# RESOLUCIÓN DE LA DELEGACIÓN TERRITORIAL EN JAÉN DE LA CONSEJERÍA DE SOSTENIBILIDAD Y MEDIO AMBIENTE, POR LA QUE SE DECLARA LA TERMINACIÓN DEL PROCEDIMIENTO DE AUTORIZACIÓN AMBIENTAL INTEGRADA, SOLICITADO A INSTANCIA DE NORBIOGÁS BIOMETANO VII, S.L., CON N.I.F. B-70789870, RELATIVO A "PLANTA DE PRODUCCIÓN DE GAS RENOVABLE", EN EL TÉRMINO MUNICIPAL DE MARTOS (JAÉN) Y EL ARCHIVO DEL EXPEDIENTE AAI/JA/157.

EXPTE: AAI/JA/157

El planteamiento del titular sobre la alternativa seleccionada sería según la siguiente figura, recogida del plano N.º 2:

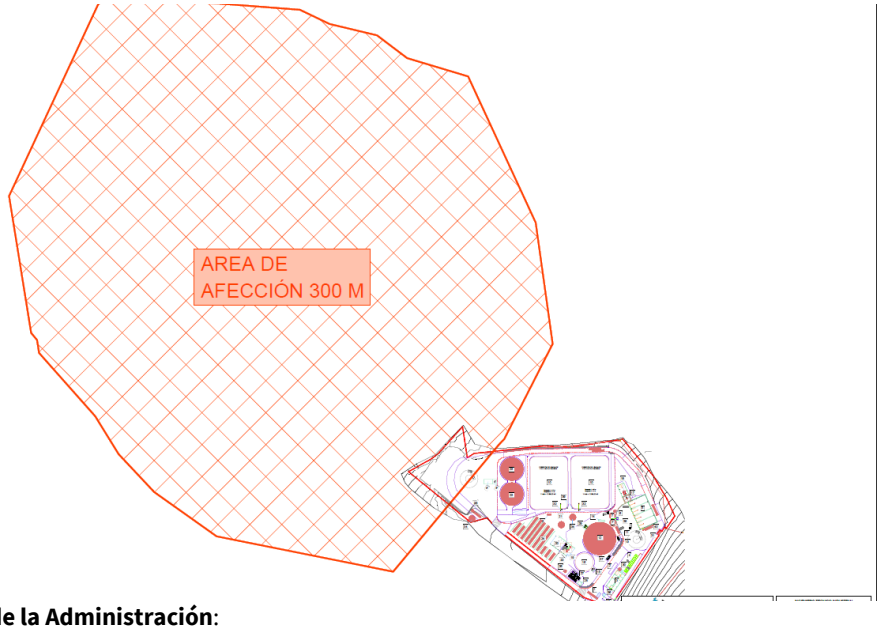
"*Conforme al plano reformado de implantación que se acompaña como Documento n.º1, se ha reordenado la disposición de la instalación de modo que quedan desplazados fuera de la zona de protección cautelar de 300 metros del Humedal "Laguna de Rumpisaco", los siguientes elementos, que eran los únicos situados en dicho ámbito:*

*a) las eras de secado del digestato sólido, expresamente citadas por el Servicio de Urbanismo como fundamento de la incompatibilidad;*
*b) el muelle de carga para la retirada del digestado sólido desecado; y*
*c) el depósito (tanque) de recogida de lixiviados.*

*Con esta reordenación, el único elemento que permanece dentro de la zona de afección de 300 metros es una zona pavimentada parcial destinada exclusivamente a la circulación de camiones, sin edificación ni instalación industrial alguna asociada.*

"*La zona pavimentada parcial que permanece tiene por única finalidad la circulación de vehículos, no constituye una edificación ni una instalación en el sentido restringido del artículo 61.2 del POTAUJ, no genera impacto significativo sobre el humedal ni sobre la flora y fauna que motivaron su protección, no altera la topografía ni el paisaje y es, por su naturaleza, reversible."*

En relación al informe de la Delegación Territorial de Jaén de la Consejería de Fomento, Articulación del Territorio y Vivienda de fecha 22/06/2026, y como se indicó en el Antecedente Tercero de la Propuesta, en la protección cautelar de la laguna no están permitidas ni edificaciones ni instalaciones que sean distintas a actividades científicas, didácticas de ocio y recreativas compatibles con la protección del humedal (N).

La modificación de la alternativa que mantiene un acceso pavimentado para camiones, es una construcción (debe ejecutarse) permanente que da servicio a una actividad industrial ubicada dentro de la zona de protección cautelar, es decir, la reordenación de la alternativa no elimina la afectación del uso industrial a la zona de protección del humedal, por tanto, tal y como se indica en el informe: *Al tratarse de construcciones permanentes que complementan y dan servicio a la actividad principal se consideran comprendidas dentro del conjunto de edificaciones que forman parte del proyecto al que se refiere la consulta; y al tratarse de un uso industrial* ***no es compatible*** *con lo establecido en el POTAUJ para la zona de protección cautelar del humedal".*

El titular no ha aportado ninguna prueba de ello, la realización de un camino de acceso de vehículos altera la topografía y el paisaje y es una modificación permanente dado que está ligado a la fase de explotación, **generando un impacto significativo** conforme a lo establecido en el artículo 5 b) de la Ley 21/2013, de 9 de diciembre. La realización de la zona pavimentada y el posterior tránsito de camiones de gran tonelaje generan una serie de impactos que pueden ser críticos para el mantenimiento de dicho valores ecológicos, entre los impactos más importantes son además de la transformación dentro de la zona de protección cautelar un incremento del impacto sonoro significativo (vibraciones, ruido, etc.).

En virtud de lo anterior, la reordenación de la alternativa presentada por el titular no corrige la incompatibilidad establecida en el POTAUJ ni tampoco elimina las afecciones e impactos que pudieran generar la instalación industrial dentro de la zona de protección del humedal.

**No se aceptan**
